PROGETTO ESECUTIVO

ITINERARIO NAPOLI - BARI  
RADDOPPIO TRATTA APICE – ORSARA  
I LOTTO FUNZIONALE APICE - HIRPINIA

ANALISI COMPARATIVA AMBIENTALE ED ARCHEOLOGICA TRA  
PROGETTO DEFINITIVO E PROGETTO ESECUTIVO

IF28 01 E 22 RG IM0000 001 A

**Figura 35: Confronto fra planimetria del Viadotto V103- Riquadro rosso PD - Riquadro Verde PE**

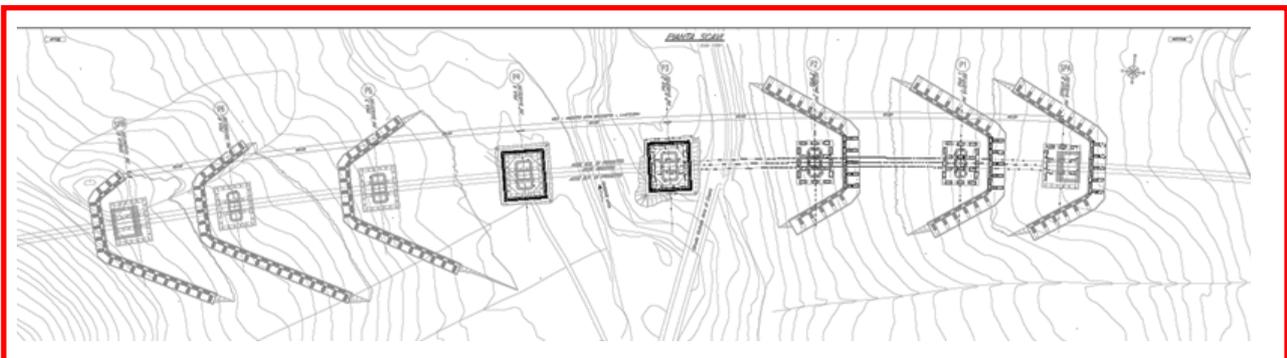
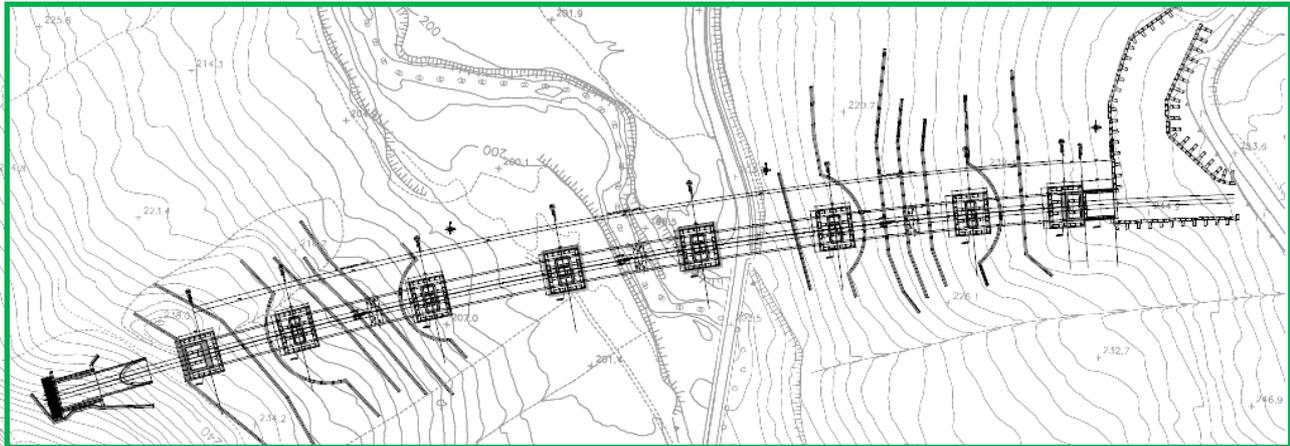
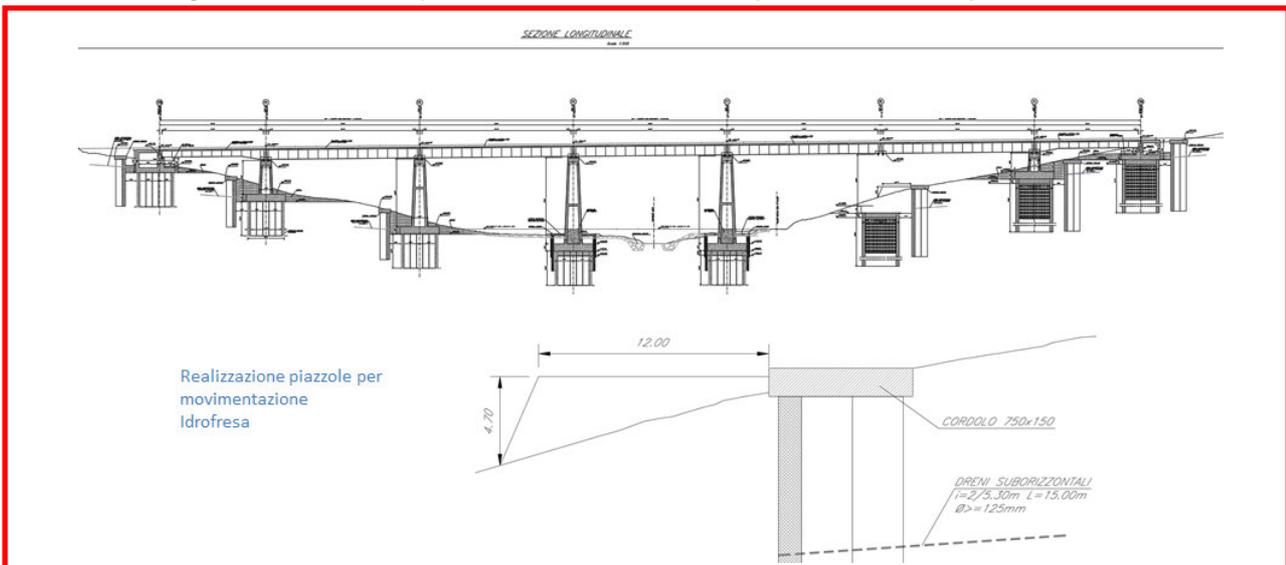
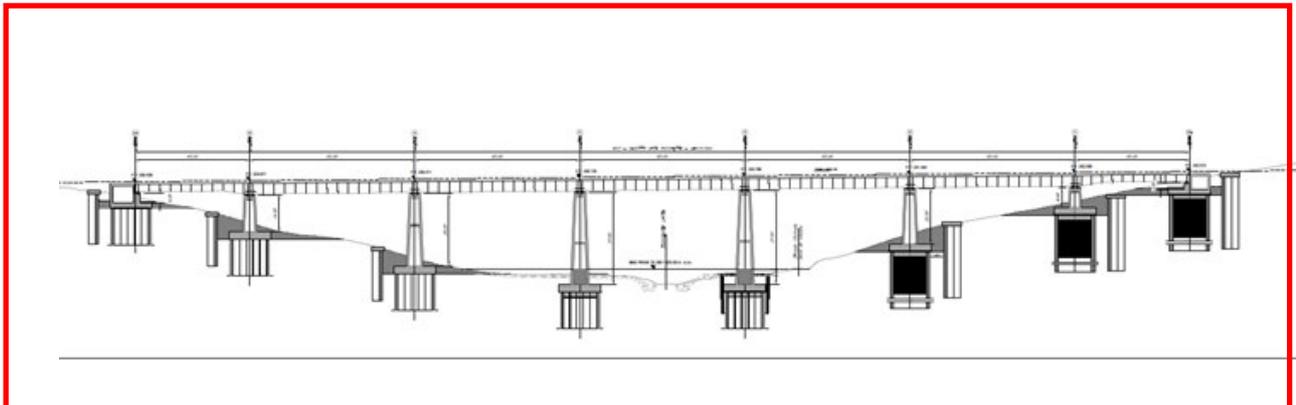
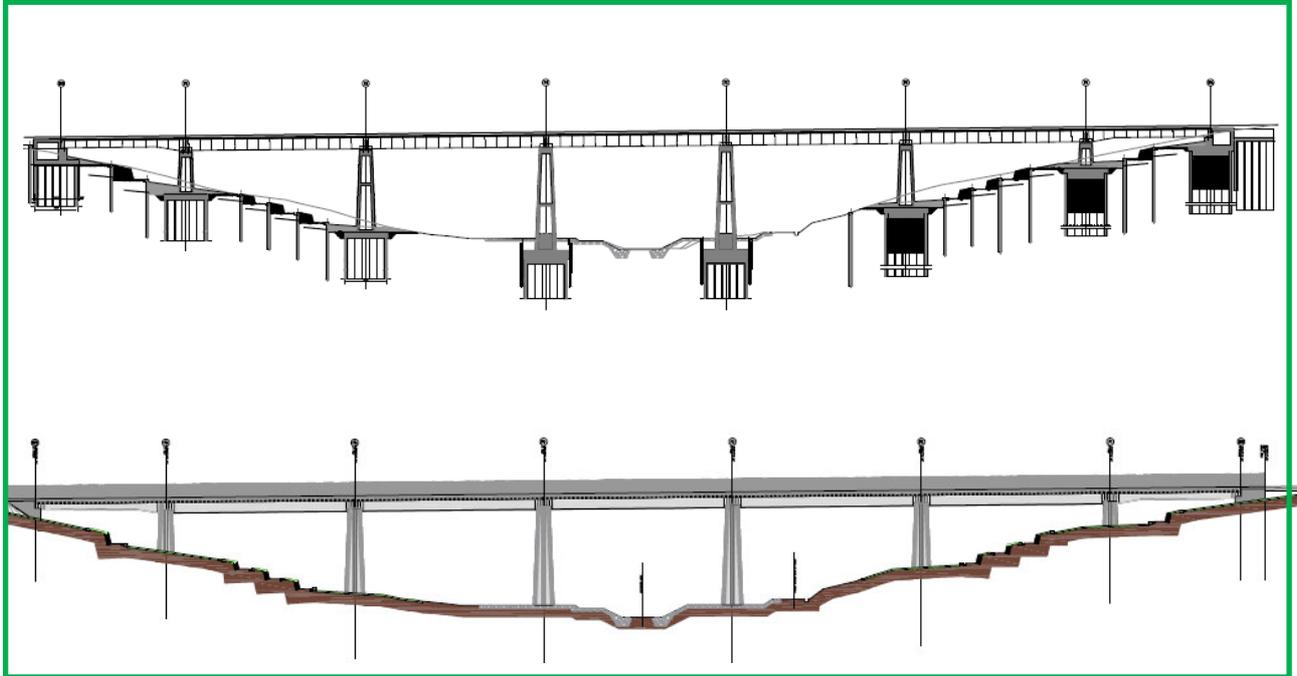
Modifica Il viadotto non subisce alcuna modifica per quanto riguarda la struttura in elevazione e le opere di fondazione rimangono tutte su diaframmi profondi come previsto nel Progetto Definitivo. Per quanto attiene le opere provvisorie di sostegno degli scavi, necessarie per realizzare le fondazioni delle pile, sono state sostituite da una riprofilatura del versante stesso realizzata attraverso la disposizione di file multiple di pali di grande diametro, in modo da risolvere le problematiche esecutive e di sicurezza in fase di cantiere, come meglio descritto nella succitata relazione. La sistemazione finale dei versanti prevede il mascheramento delle palificate mediante muri cellulari tipo "crib-wall" o similari appositamente rinverditi.

Figura 39: Confronto fra planimetria del Viadotto VI04- Riquadro rosso PD - Riquadro Verde PE

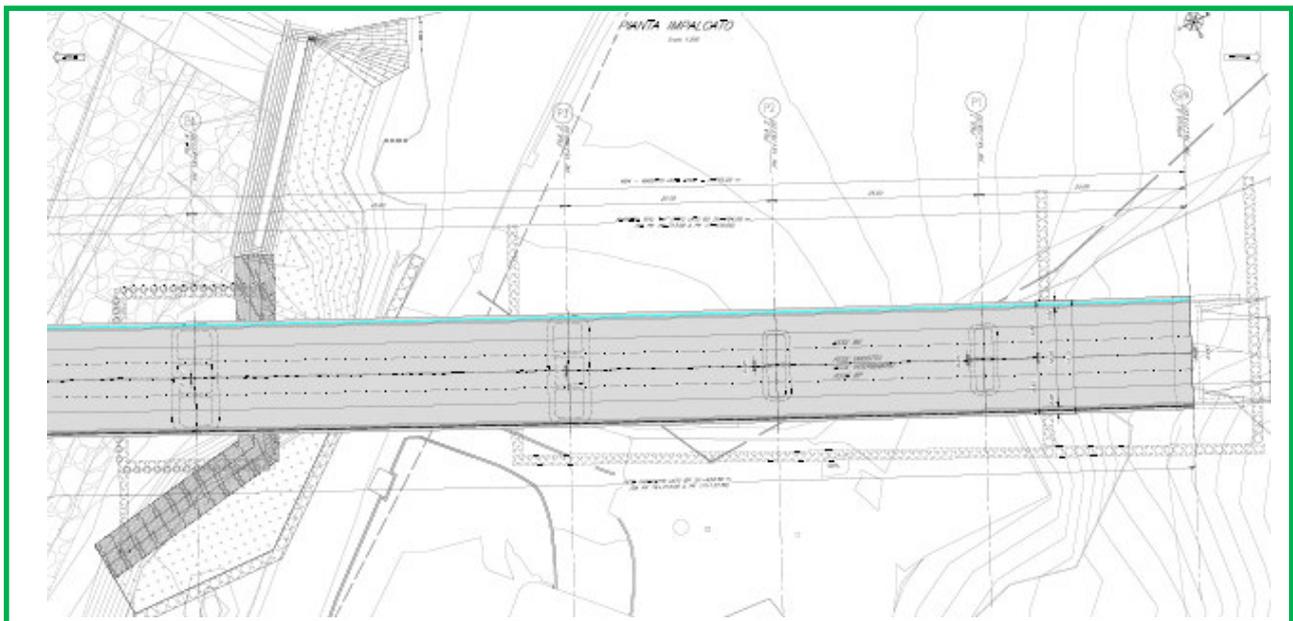
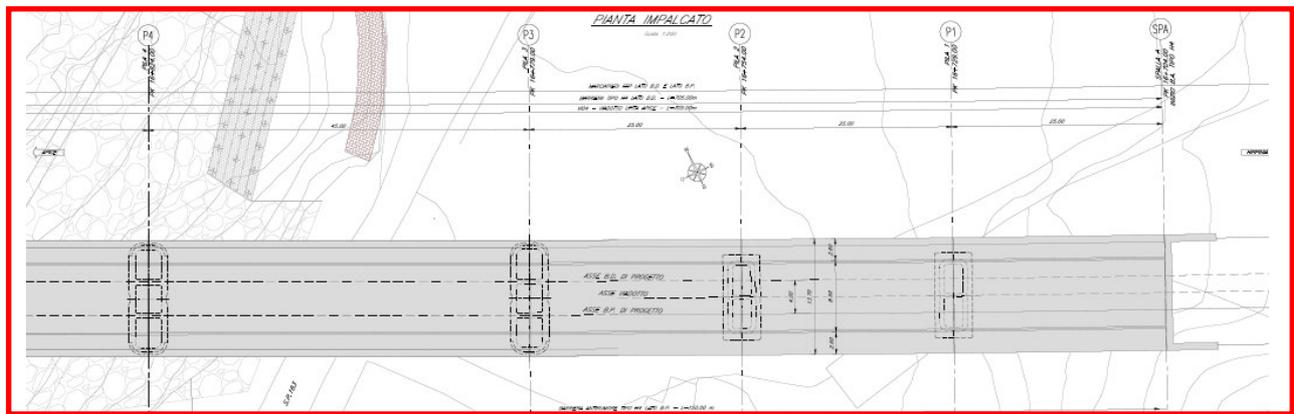
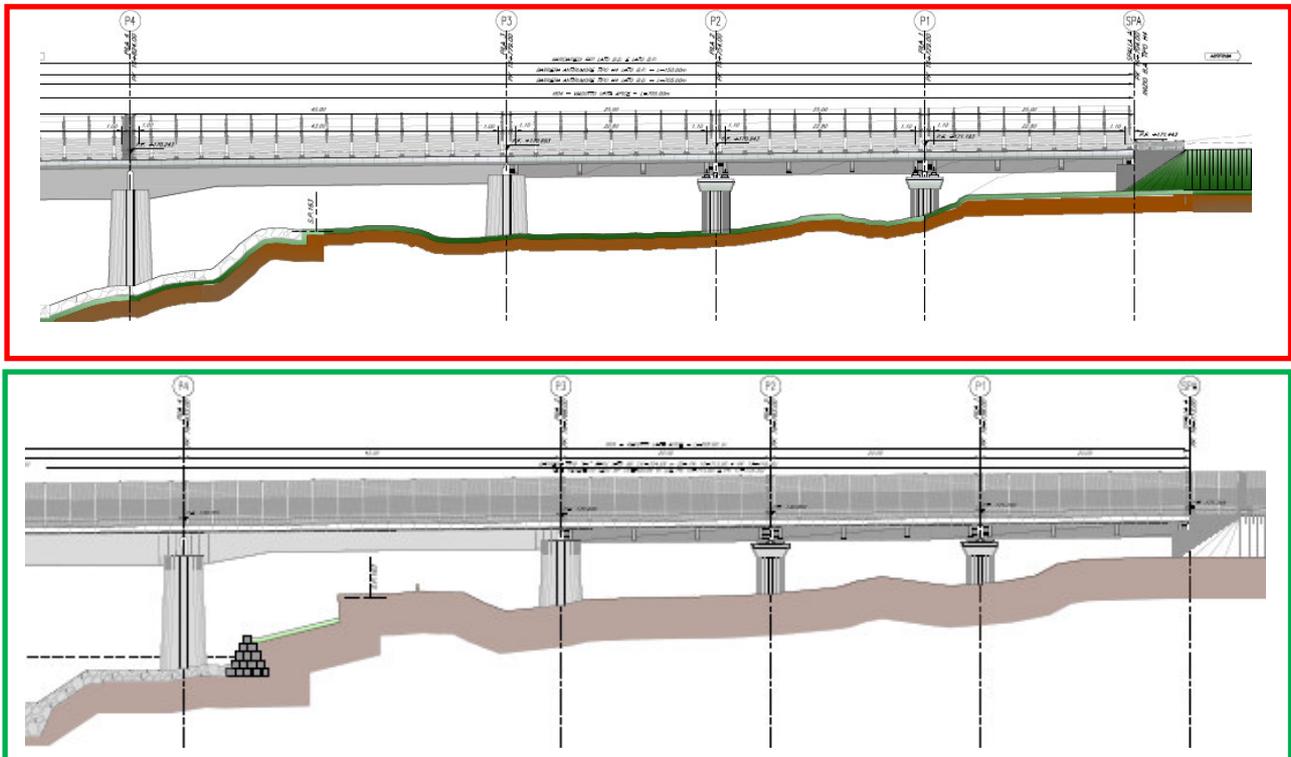
Modifica Il viadotto non subisce modifiche rispetto a quanto previsto nel PD. sia per quanto riguarda le opere in elevazione sia per quanto concerne il sistema fondazionale. Sono state effettuate alcune ottimizzazioni delle opere provvisionali e di sistemazione definitiva, in particolare per la pila di scavalco posta in sinistra idraulica Ufita (pila n°4): l’opera di sostegno è realizzata mediante una paratia di pali disposta parallelamente al ciglio stradale della provinciale SP 163 per poter garantire un piano di lavoro necessario per realizzare l’intervento. Ad opere ultimate, la paratia di pali è rivestita da una gabbionata, ritombata a tergo, che continua l’opera già in parte realizzata in alveo in altro Appalto, permettendo una “ricucitura” dello stesso con le sponde esistenti.

Le immagini successive illustrano le modifiche introdotte in sede di PE alle sistemazioni in pianta ed in sezione in corrispondenza della pila 4, sopra illustrate.

Motivazione Le ragioni della modifica introdotta risiedono, come indicato negli elaborati specialistici, nel fatto che le condizioni dell’alveo risultano modificate rispetto alla base dati del progetto definitivo a causa dei lavori di rifacimento del ponte esistente sull’Ufita. La sezione fluviale risulta già sbarrata dal guado provvisorio a monte del nuovo attraversamento stradale, mentre in alveo è stata realizzata una briglia e delle sistemazioni spondali con gabbioni di protezione arginale. Parte delle sponde risultano modificate da scavi effettuati per realizzare le nuove opere.
